### **„Rekonstrukce výpravní budovy v žst. Plzeň hl. n.“**

### **Vysvětlení, změny a doplnění zadávací dokumentace - Dodatek č. 25**

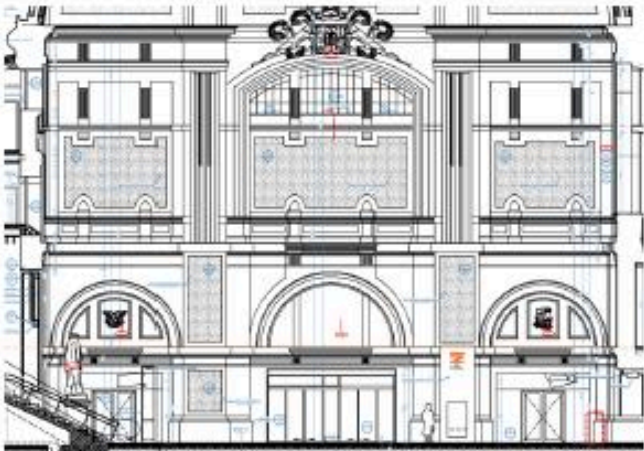
**Dotaz č. 154:**

393	R71402	akustický podhled, včetně roštu,	M2	876,458	0,00	0,00
		typ A1, vč veškerého příslušenství

V projektové dokumentaci v části „SO201\_01\_98\_09\_1“ je uvedeno:

Název <b>PLOŠNÉ AKUSTICKÉ OBKLADY STROPU HL. HALY (A1)</b>	
Kód <b>OS/403</b>	
Schéma

Podle výpisu prvků je akustický podhled, včetně roštu, typ A1 OS/430 a OS/404:  
 $394 \text{ m}^2 + 234 \text{ m}^2 = 628 \text{ m}^2$ . V položce č. 393 je uvedená výměra 596.23 m<sup>2</sup>. Žádáme zadavatele o provedení opravy soupisu prací, žádáme o uvedení souladu projektové dokumentace se soupisem prací.

*V soupisu prací byla výměra opravena dle dokumentace a současně byla z popisu odstraněna zmínka o roštu – jedná se o plošně lepený akustický obklad. V soupisu prací byla zrušena položka č. 392 a 393 a nově byla doplněna položka 1523 a 1524.*
